From: "Johanne Kryger"
Sent: Fri, 3 Nov 2023 14:57:36 +0100
To: "Sigrid Rasmussen" <Sigrid.Rasmussen@asplanviak.no>
Cc: "Petter Daae" <petter.daae@kramer.no>
Subject: SV: Tilbakemelding plan 1929 Kræmer Brygge NØ- etterlyser argumentasjon mot takhager!

Emne: Tilbakemelding plan 1929 Kræmer Brygge NØ

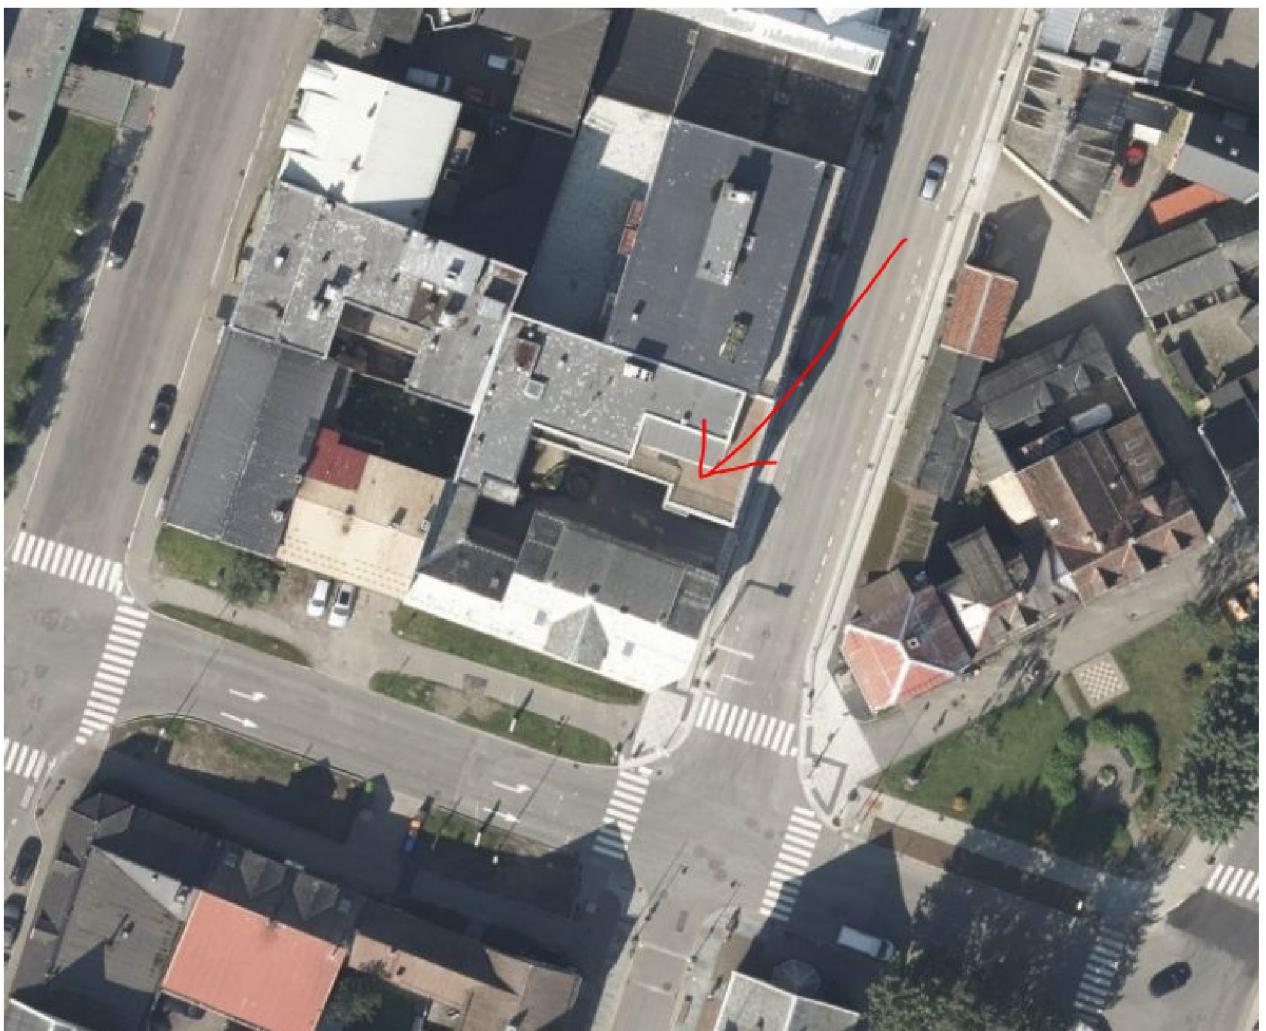
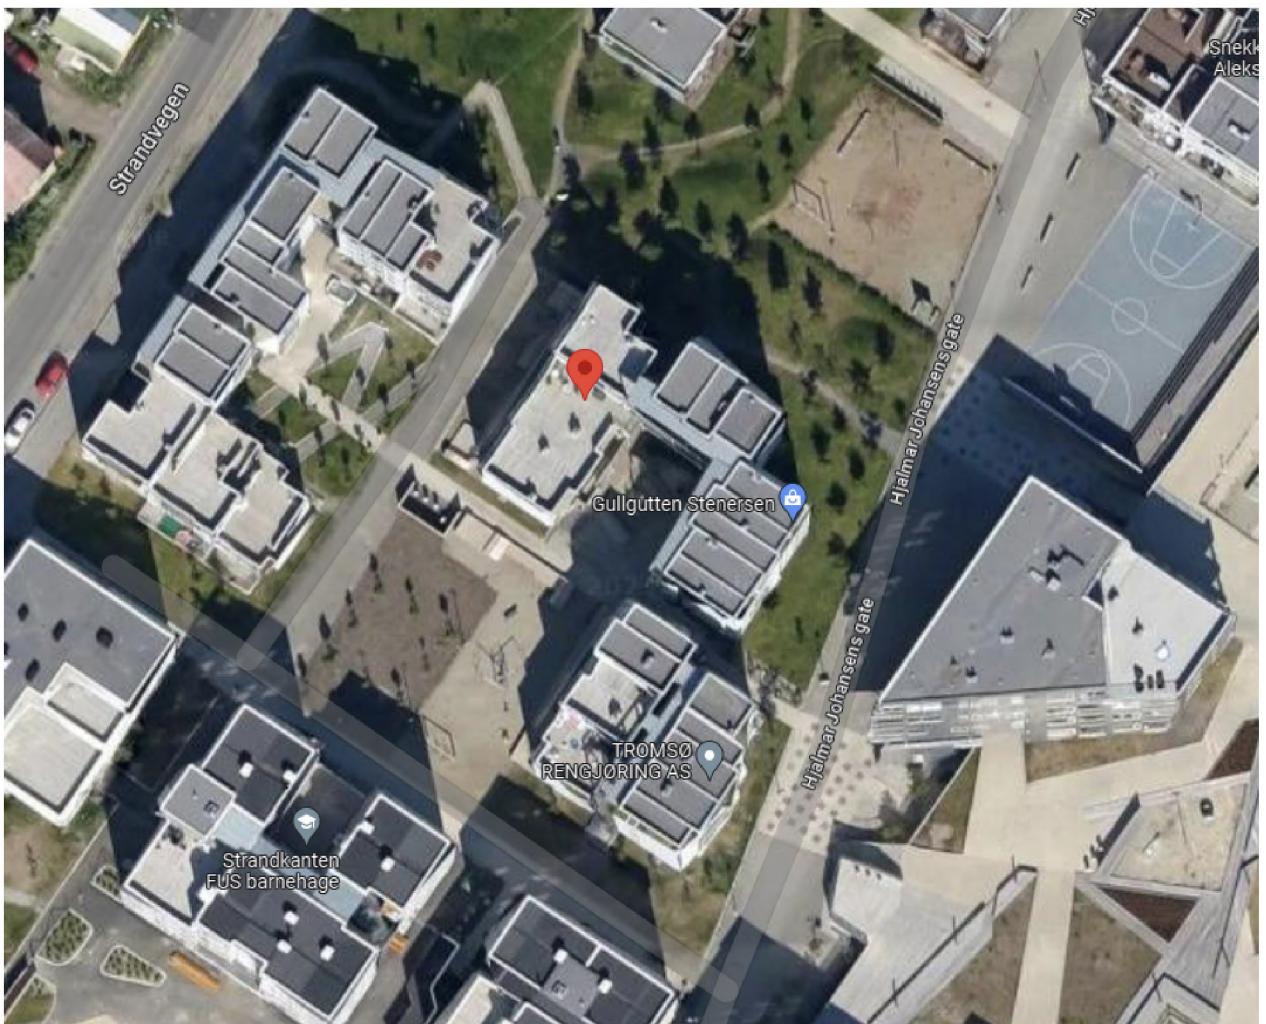
Vi er ikke enige i at det er en prinsipiell forskjell på Oslo og Tromsø når det gjelder dette. Takhager er til bruk om sommeren. At det er mer snø og lengre vinter i Tromsø har ingen betydning for bruk om sommeren. Om vinteren kan takhagene bare snø ned. Og man vil få skjerming for vind gjennom trappe-/heishus samt rekkverk og evt leskjermer.

Det finnes veldig mange gode eksempler på slike takhager, både i Tromsø og andre steder. I Tromsø kan jeg nevne noen eksempler på vellykkede takhager:

Bestemmelsene som tillater oppstikk til trappe/heis til takhager **over tillatt byggehøyde** er tatt ut av den bestemmelsen som er sendt til gjennomgang til ledelsen og Det har vært internmøte med ledelsen om det skal tillates oppstikk til takhager over tillatt byggehøyde, der det er enighet om at det ikke skal tillates.

Fra administrasjonens side vurderes det at dette i denne saken ikke er tilstrekkelig sikret og sannsynliggjort at takterrasser vil øke kvaliteten på prosjektet til at det skal tillates oppstikk over tillatt byggehøyde. Beskrivelsen av takhager i planbeskrivelsen skal tas ut.

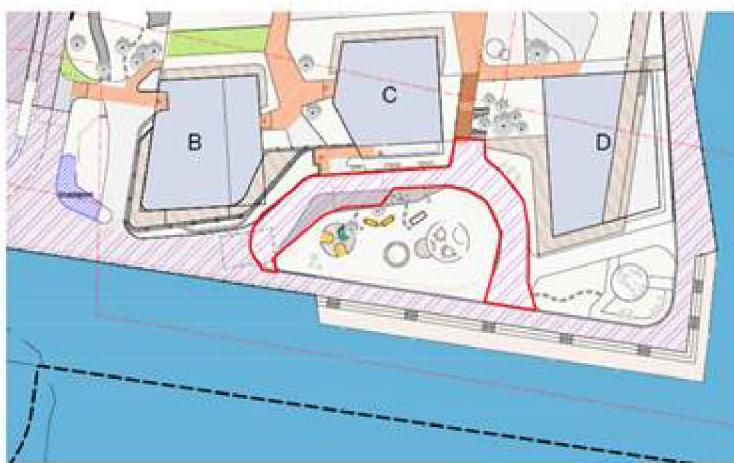
Du skriver her at markert område skal tas ut av uteromsplanen. Jeg regner med at dere mener at det skal tas ut av strøkslek?

Området markert nedenfor skal ikke breytes av kommunen. **Dette må ut av uteromsplanen.** Behovet for at dette området breytes er privat og bør beskrives i planbeskrivelsen.

Det er ikke at meningen området skal tas ut av regulert område for strøkslek, men det skal ikke stå at kommunen skal brøyte dette området i uteomsplan for vinterdrift.

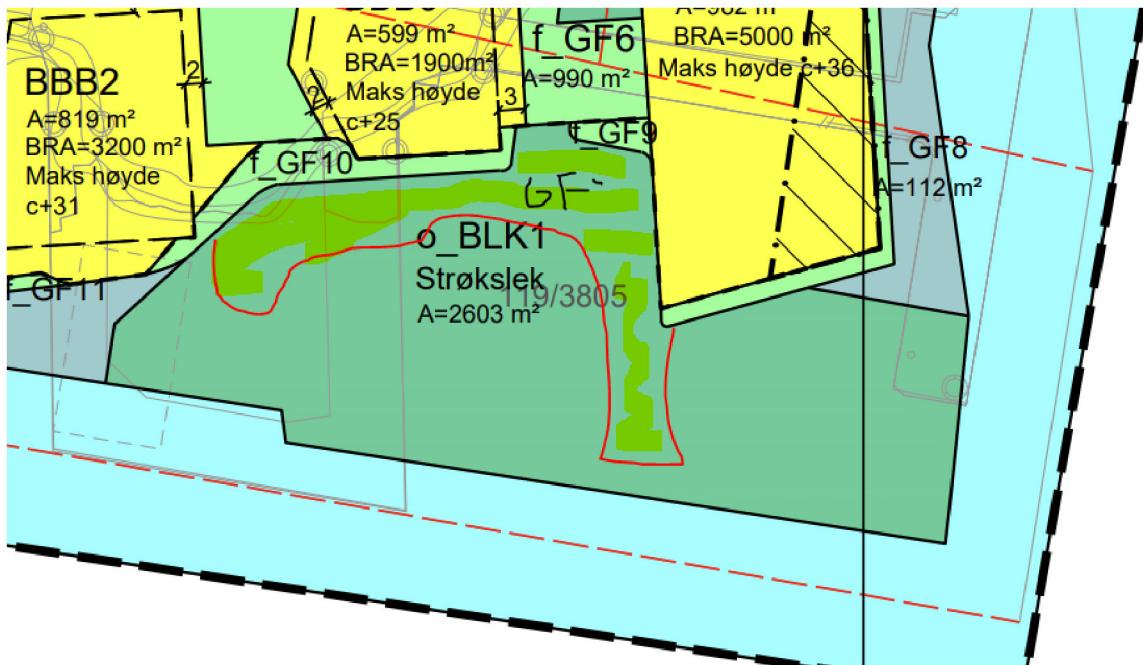
Tilbakemelding fra PIF er at arealet nedenfor trappen mellom bygg C og D må være privat.

Betyr dette at dere vil at strøksleken skal se omtrent sånn ut? Veldig rar fasong og lite areal.....
